FORMULARIO DE PREGUNTAS Y RESPUESTAS AL PROYECTO DE PLIEGO DE CONDICIONES O PLIEGO DE CONDICIONES DEFINITIVO	PÁGINA: 1 de 8
		CÓDIGO: MDN-COGFM-PROGESAD-DIADF-FU.95.1-139 V. 03
	SGI	Vigente a partir de: 20-04-2023

FORMULARIO No.2 DE PREGUNTAS Y RESPUESTA AL PREPLIEGO DE CONDICIONES DEL PROCESO DE SELECCIÓN ABREVIADA DE MENOR CUANTIA No.247 COGFM DIADF 2026 CUYO OBJETO ES: "EL MINISTERIO DE DEFENSA NACIONAL - COMANDO GENERAL DE LAS FUERZAS MILITARES - DIRECCIÓN ADMINISTRATIVA Y FINANCIERA, REQUIERE CONTRATAR EL SUMINISTRO E INSTALACION DE UNA TORRE AUTOSOPORTADA CUADRADA DE 60 METROS DE ALTURA ACORDE A LA GEOMETRÍA ENTREGADA, INCLUIDO EL DISEÑO DE LA TORRE, DISEÑO DE ANCLAJE, CONSTRUCCION DE CIMENTACION Y MONTAJE DE LA INFRAESTRUCTURA DE LA TORRE DE CONFORMIDAD CON LA NORMATIVIDAD VIGENTE PARA ESTE TIPO DE INFRAESTRUCTURA, A TODO COSTO Y TODO INCLUIDO, DE ACUERDO CON EL ANEXO ESPECIFICACIONES TECNICAS"

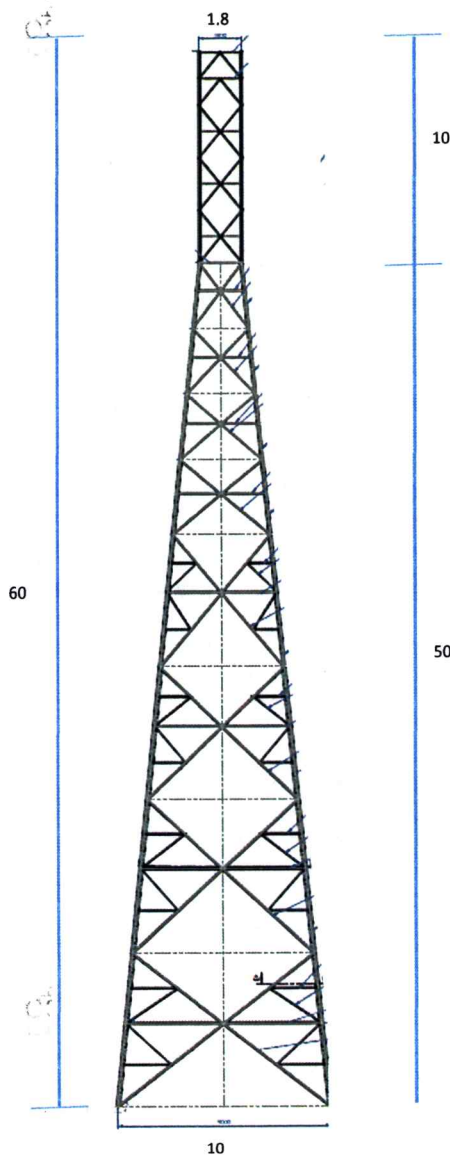
2. Por favor aclarar porque No se entiende aun, cómo se tiene un diseño de una cimentación sin conocer el diseño de la torre con su cargas y la geometría del diseño?

El Comité técnico estructurador se permite recalcar que la cimentación, se encuentra acorde a la recomendación efectuada en el estudio de suelos, la solución a implementar deberá ser la entregada por parte de la entidad y plasmada en los planos y cuantías entregadas, las cuales satisfacen la necesidad de la entidad con el respectivo respaldo técnico de conformidad con lo establecido en la Ley 80 de 1993, Artículo 26 – Principio de Responsabilidad, que en su numeral 3 relaciona:… **“Las entidades y los servidores públicos, responderán cuando hubieren abierto licitaciones o concursos sin haber elaborado previamente los correspondientes pliegos de condiciones, términos de referencia, diseños, estudios, planos y evaluaciones que fueren necesarios”** “…, lo anterior puesto que dentro de las obligaciones que se proyecta contratar, no se contempla la elaboración de los diseños de cimentación.

Cabe recordar que el estudio de suelos fue efectuado acorde a las cargas esperadas, y que la geometría de la torre es conocida de conformidad con lo plasmado en el anexo técnico, y reforzado mediante el formulario No. 1 de respuesta al pliego, publicado en el SECOP II. Lo cual se incorpora al anexo de especificaciones Técnicas, lo cual se vera ajustado en el Estudio Previo y Anexo de Especificaciones Técnicas, así:

Una vez revisada su observación, se relaciona a continuación la geometría de la torre:

Cabe señalar que tal y como se refiere en el anexo técnico, Descripción del Elemento ítem 2.1 “REALIZAR EL SUMINISTRO INSTALACION Y MONTAJE DE LA TORRE AUTOSOPORTADA CUADRADA DE 60 METROS DE ALTURA, INCLUIDOS SUS ACCESORIOS, ACORDE A LA GEOMETRÍA ENTREGADA, **INCLUIDO EL DISEÑO DE LA TORRE**, Y ADECUACIONES NECESARIAS A IMPLEMENTAR EN EL LUGAR DE INSTALACION, Y

EFFECTUAR EL MONTAJE DE LA INFRAESTRUCTURA DE LA TORRE DE CONFORMIDAD CON LA NORMATIVIDAD VIGENTE PARA ESTE TIPO DE INFRAESTRUCTURA” , es decir, el oferente que resulte adjudicatario del proceso de selección deberá proveer a la entidad el diseño de conformidad con la geometría atrás relacionada.

En lo que hace referencia a los planos de cimentación acorde al estudio de suelos, lo mismos forman parte integral del presente proceso y se encuentran como **Anexo 01 Plano Cimentación 1 Torre BIVER 02 y Anexo 02 Plano Cimentación 2 Torre BIVER 02**, donde se puede corroborar la distancia entre apoyos y la estructura que debe soportarlos de conformidad con la geometría
